図－4 安全系計器用電源装置取替及び
常用系直流電源装置他設置工事

工事概要

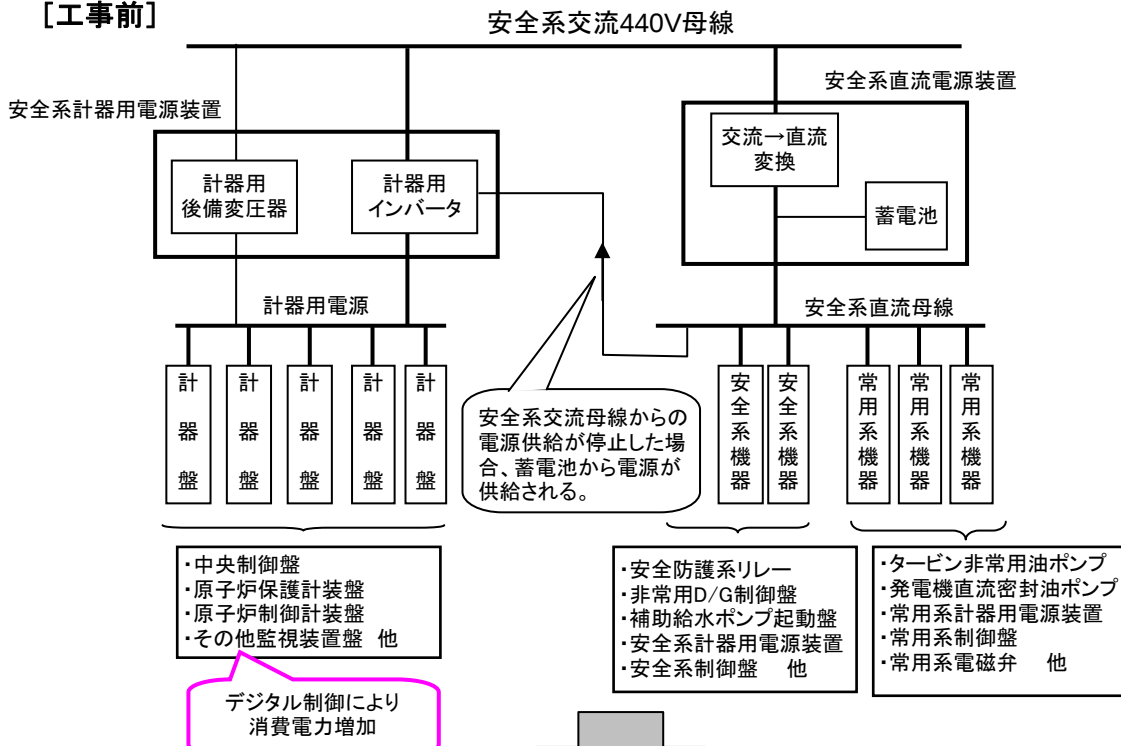
安全系計器用電源装置の構成部品が製造中止となったことから、今後の保守性を考慮し、最新の電源装置に取り替える。取替えにあたっては、電気・計装装置のデジタル制御による消費電力の増加を見据えて、電源容量(電源供給能力)が大きな装置に取り替える。

また、この安全系計器用電源装置のバックアップ電源となる安全系直流電源装置について、今後の消費電力の増加を見据えて、新たに常用系直流電源装置を設置し、安全系直流電源装置に接続している一部の機器を移設する。
